**Modulo per la presentazione delle osservazioni per i piani/programmi/progetti sottoposti a procedimenti di valutazione ambientale di competenza statale**

ID: Codice procedura (ID\_VIP/ID\_MATTM):10844

Impianto per la produzione di energia elettrica da fonte eolica, costituito da 6 aerogeneratori della potenza complessiva di 37,2 MW, un sistema di accumulo da 25 MW e relative opere connesse in località "Rempillo" nel comune di Pitigliano (GR).

## TESTO DELLE OSSERVAZIONI

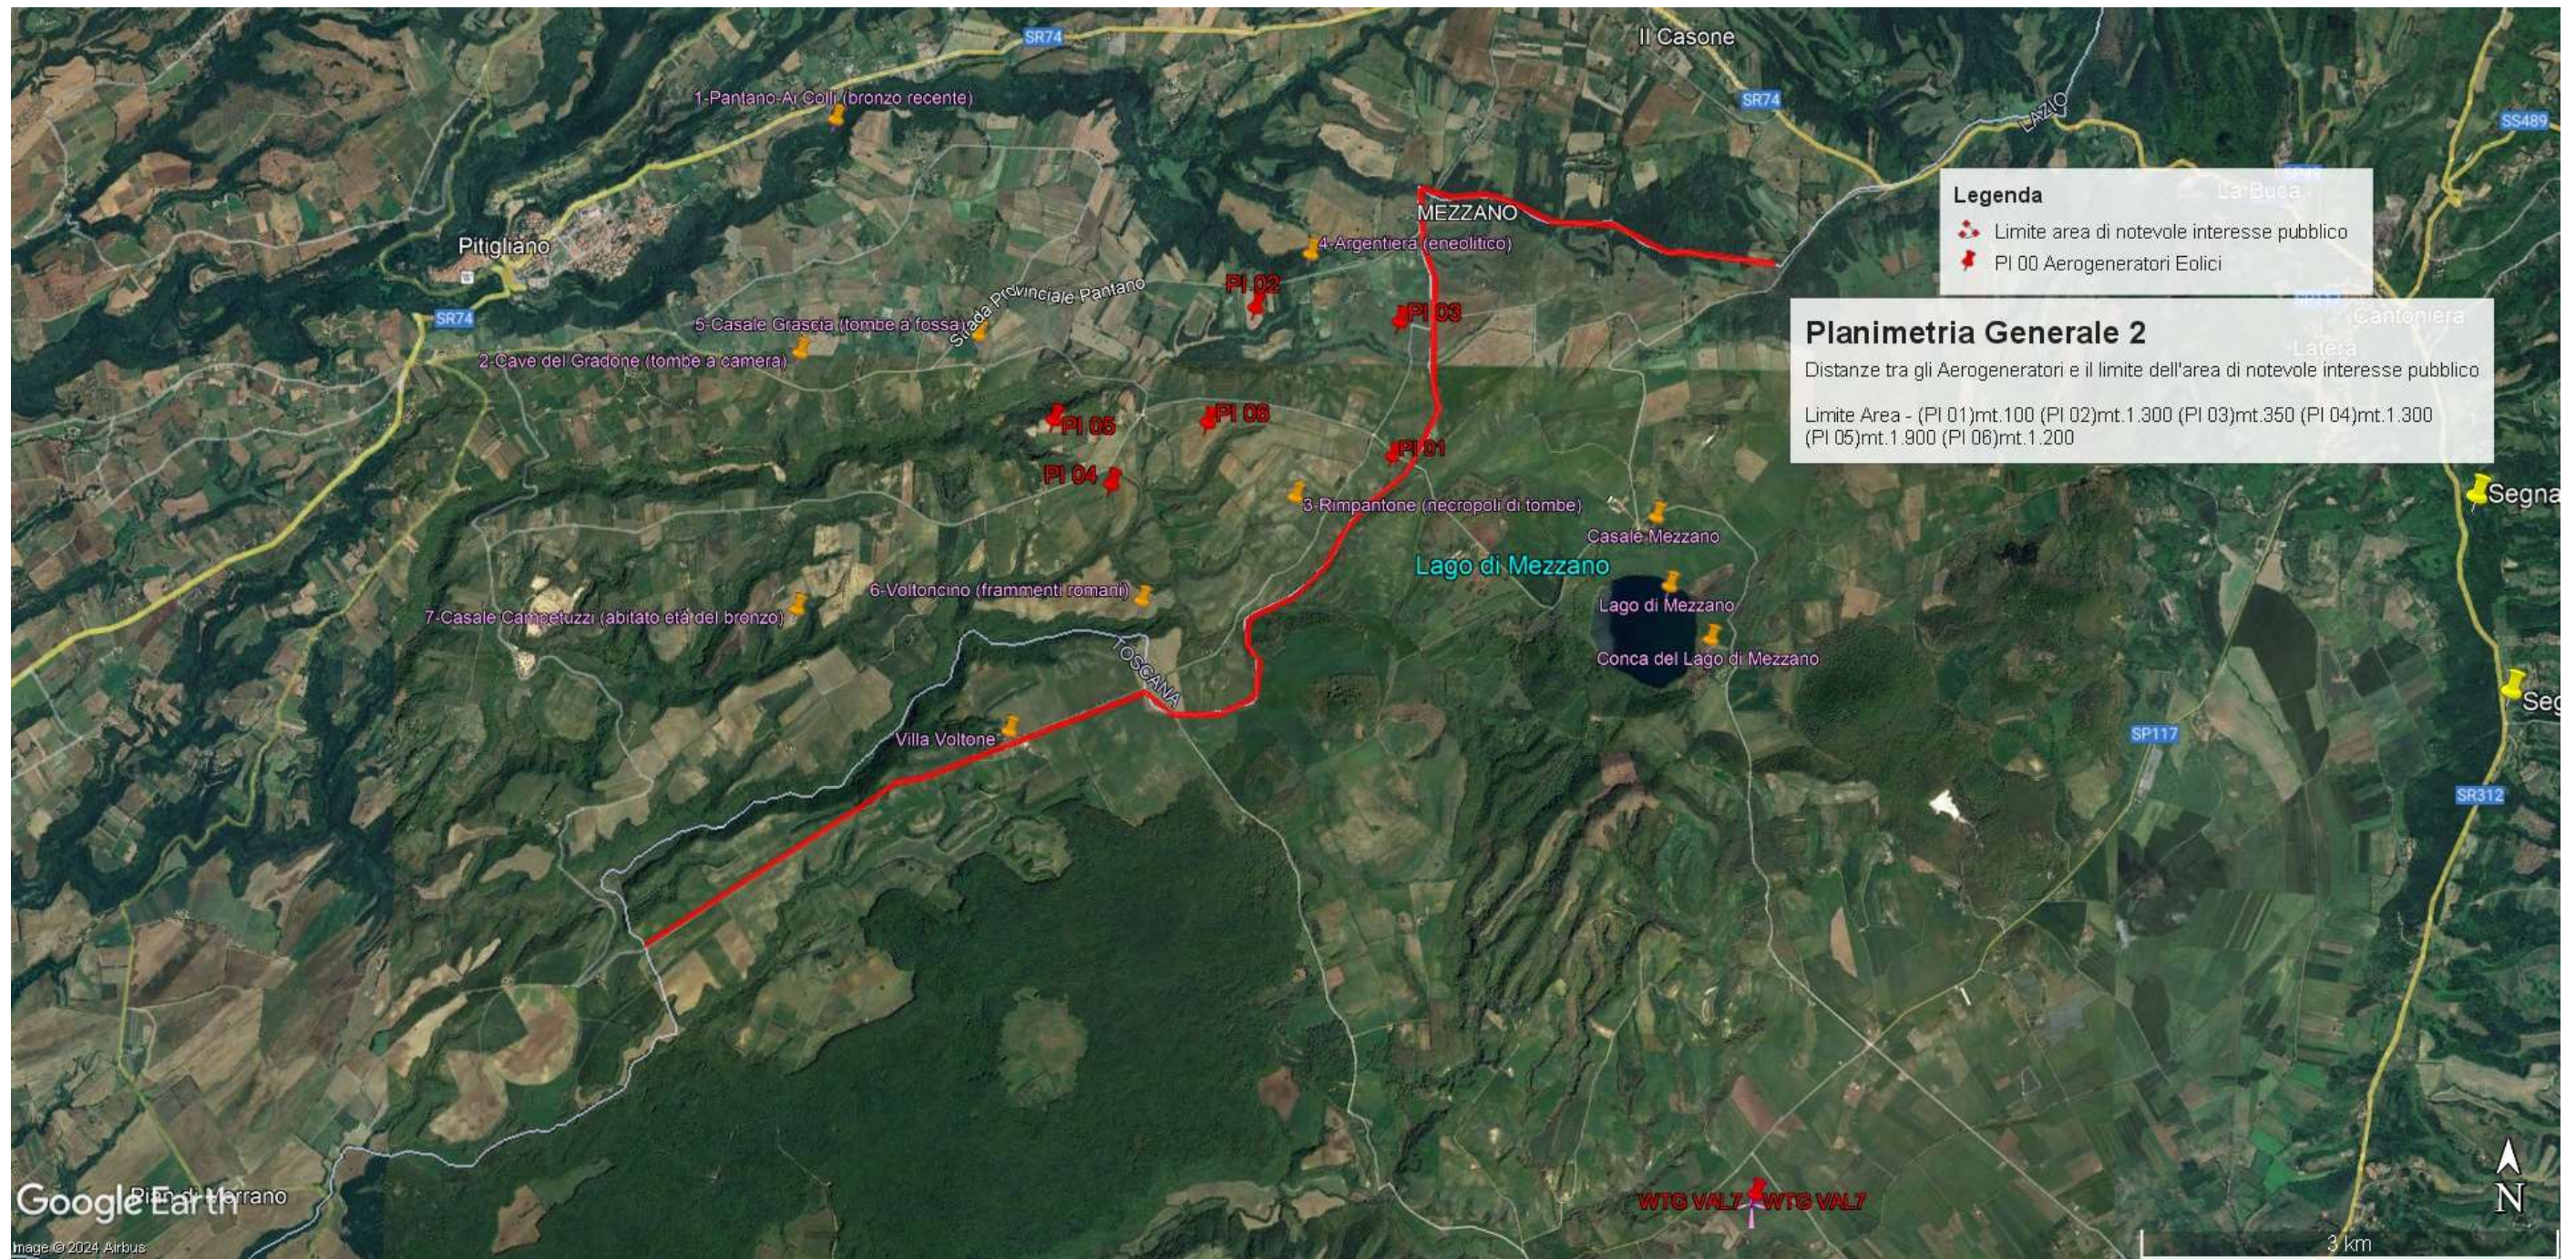
un aerogeneratori ( P01) è a 100 metri dal primo vincolo citato e gli altri cinque compresi in una distanza massima tra 1 km e 2 km ( vedi immagine n. 1 dell'ALLEGATO). Nella fascia di rispetto dei 3 km anche la porzione di vincolo rappresentato dalla Selva del Lamone che gode di altre importanti tutele in quanto Riserva Naturale regionale (L. 394/91 e L.R. 29/97), Zona di Protezione speciale (ZPS) insieme ai Monti di Castro collegati tra loro da una Zona di Conservazione Speciale (ZSC), il sistema fluviale Fiume Fiora-Olpetta. La Selva del Lamone oltre il vincolo paesaggistico di notevole interesse pubblico che la rende area non idonea all'installazione degli impianti FER anche nelle sue fasce di rispetto dei 3 km, gode di un'altra tutela che ne rivela l'importanza di area di importanza internazionale per l'avifauna IBA (012) che viene collegata all'altra IBA (099) Lago di Bolsena attraverso la ZPS Caldera di Latera e la ZSC Lago di Mezzano che insieme sono compresi nel vincolo paesaggistico "Conca Lago di Mezzano..." e verranno uniti dal nuovo vincolo paesaggistico "*Ambito paesaggistico, geologico e geomorfologico dell'orlo della caldera di Latera e delle sue pendici interessate dai centri eruttivi periferici*" ( si veda a riguardo la proposta pubblicata sul sito del MIC in data 09/08/2023 e l'immagine n. 2 dell' ALLEGATO) all'area di notevole interesse pubblico "Conca del lago di Bolsena" (D.M. 24.10.1960). Praticamente una vasta zona che per interesse paesaggistico e naturalistico oltre che storico, archeologico e identitario rappresenta un unicum nel panorama nazionale.

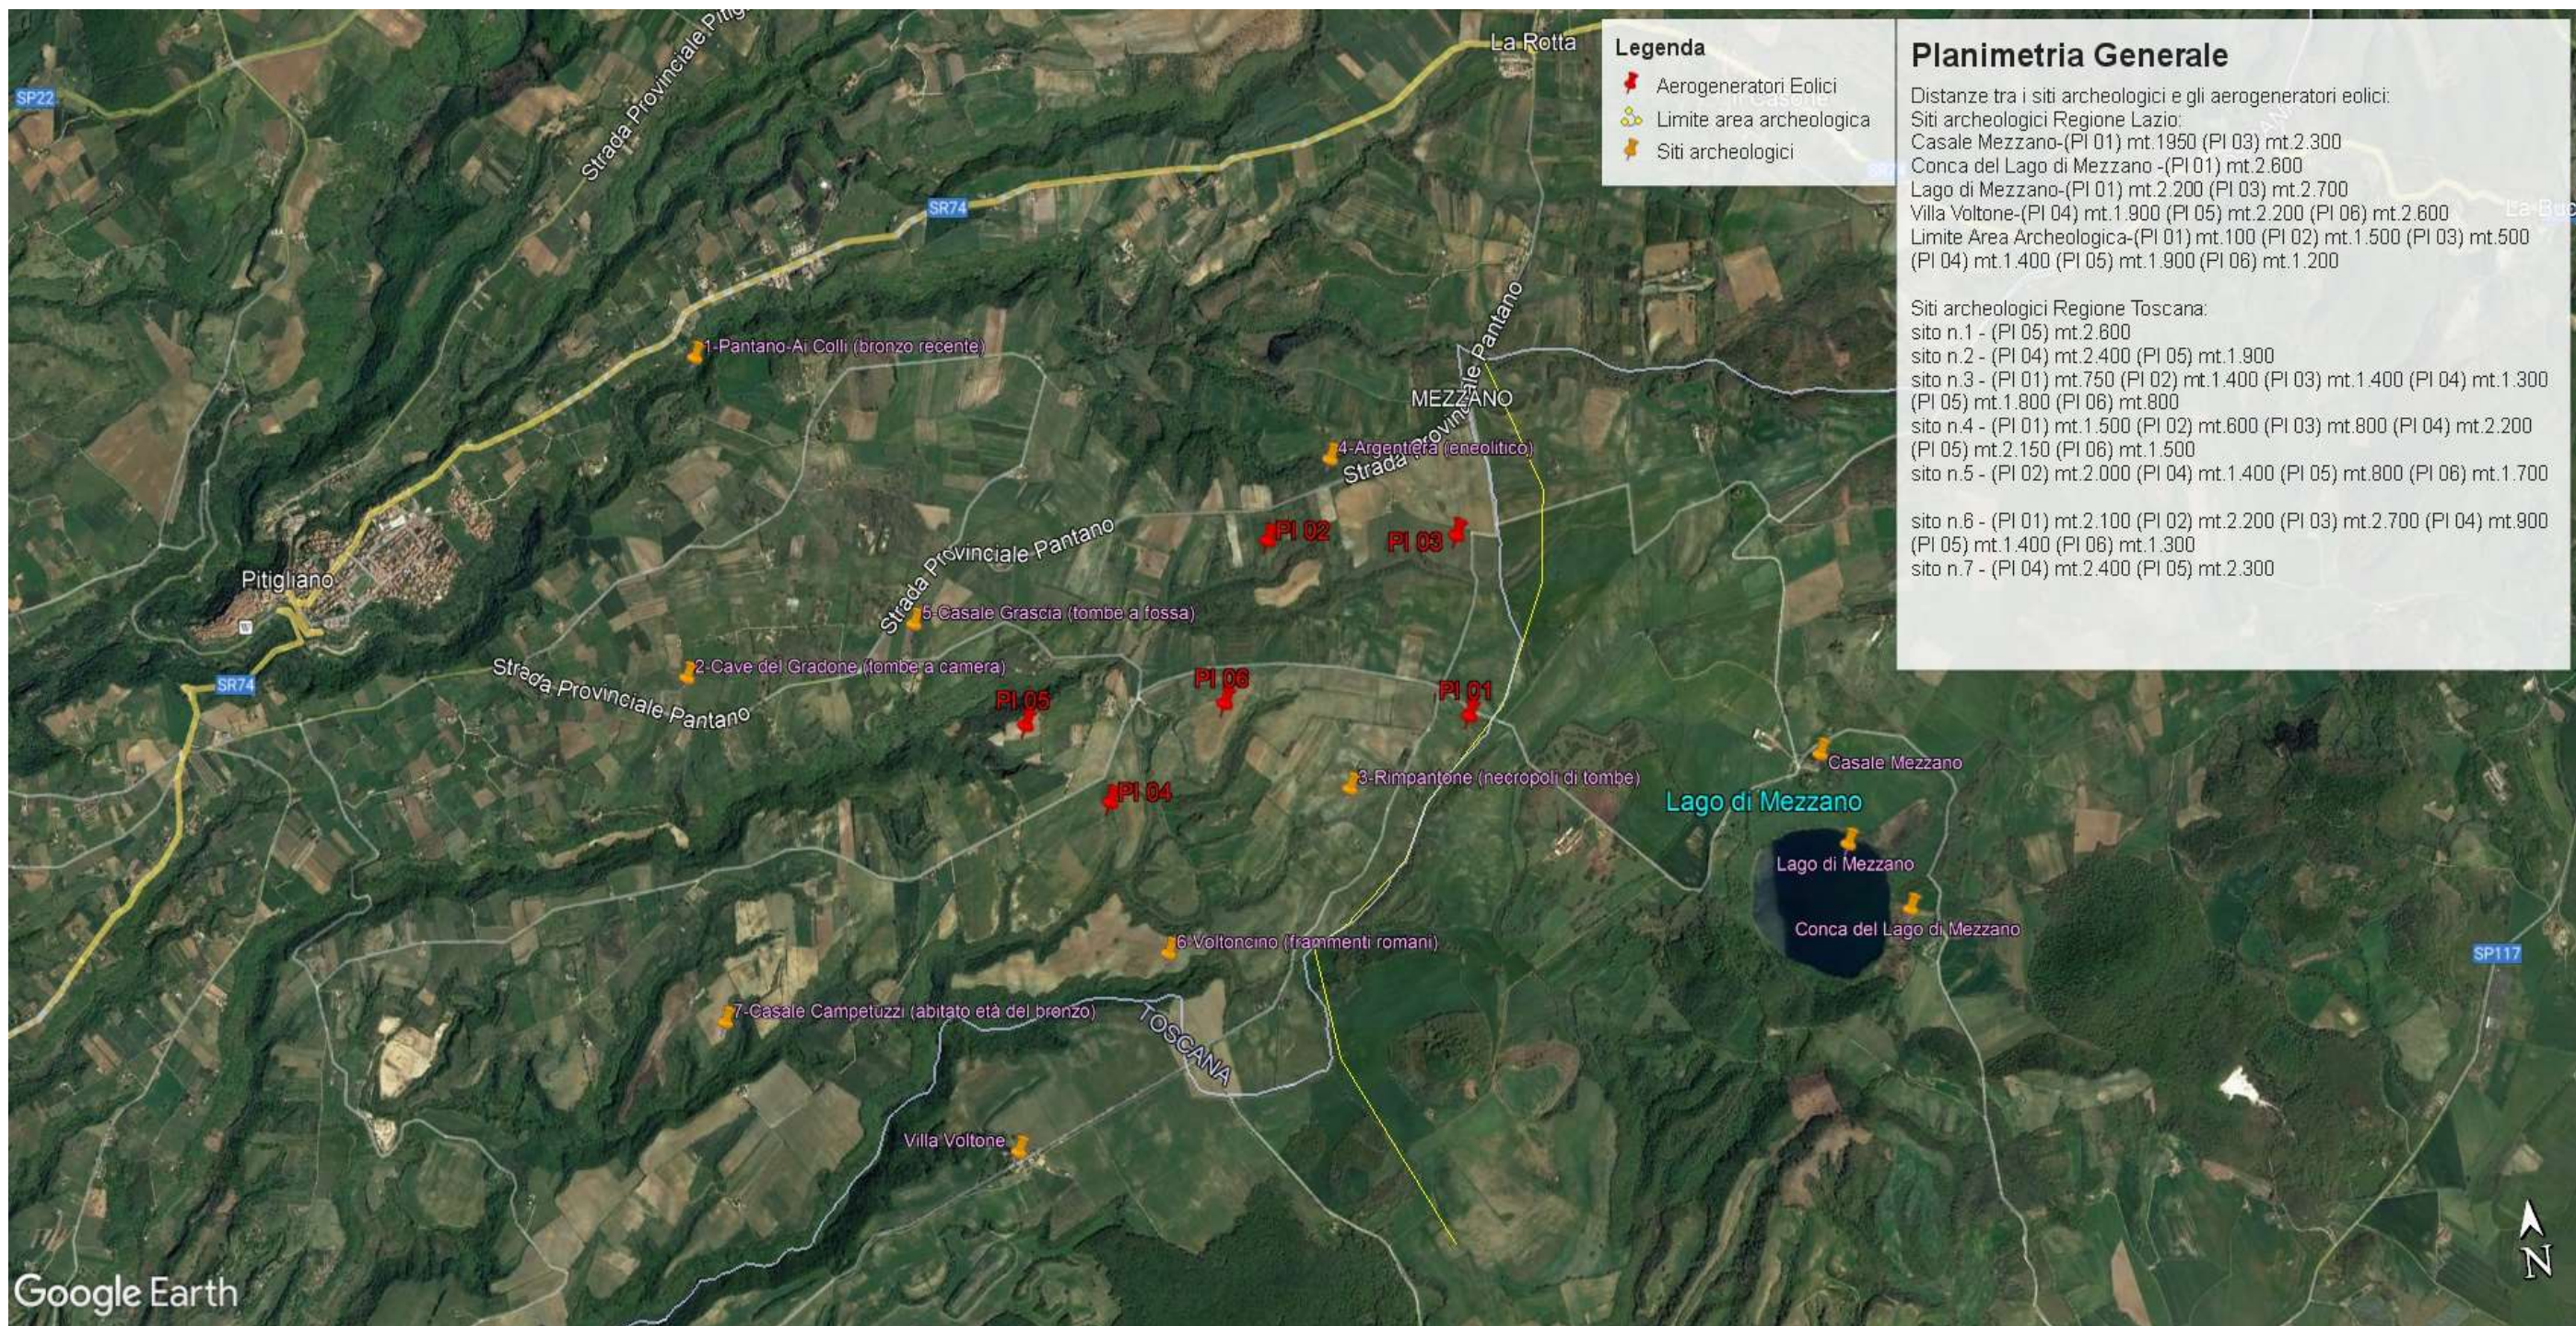
Inoltre, la zona in cui insisterebbe l'impianto eolico industriale Rempillo è compresa nelle fasce di rispetto di 3 km di diversi beni archeologici tutelati dalla parte II del Codice dei Beni Culturali (vedi Allegato, immagine n. 3). Inoltre le pale P04 e P05 ricadono all'interno di un'area archeologica che la Proponente vorrebbe cancellare per il semplice fatto che non è riportata nel documento regionale ma nel documento provinciale come meglio dettagliato nell'Osservazione n. 5. Alla luce di quanto documentato appare chiaro quindi che la collocazione dell'impianto non ha tenuto conto alcuno dei vincoli dell'area nella quale è stato progettato e l'inserimento

Le zone di interesse archeologico evidenziate nell'immagine n. 3 a cui si aggiungono anche l'importante abitato protostorico di Sorgenti della Nova e Ruder del Castello altomedioevale che si trovano a circa 4 km dalle aree in cui è stato progettato l'impianto eolico industriale. Poco più lontano i resti del castello medioevale "Morrone". Nell'area vasta le preziose necropoli eneolitiche (Poggi Alt) ed etrusche di Pitigliano, Sovana e Sorano.
